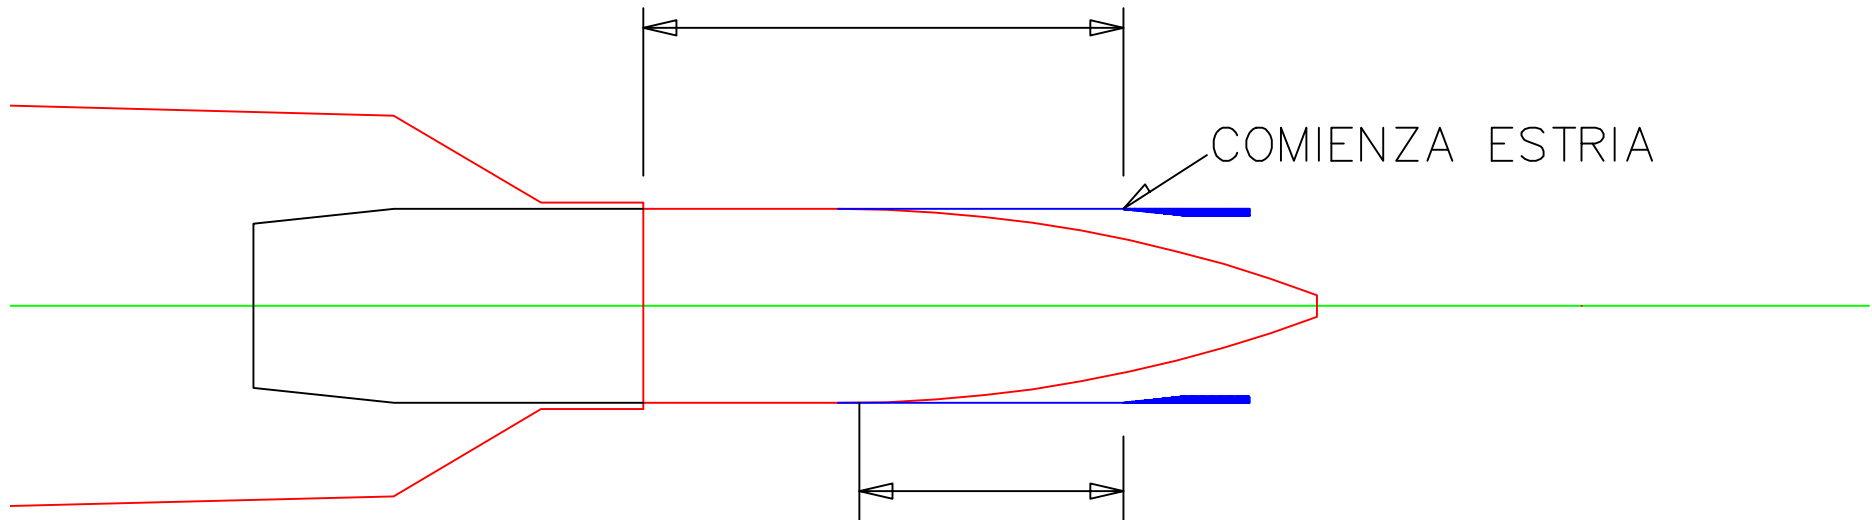
VUELO LIBRE MAXIMO POSIBLE
ME EXTRAÑA QUE SEAN 13mm
LO NORMAL ES MENOS DE 8mm

LO NORMAL ES MENOS DE 2mm
RECARGANGO Y SEGUN POLVORAS
PUEDE ESTAR TOCANDO ESTRIA
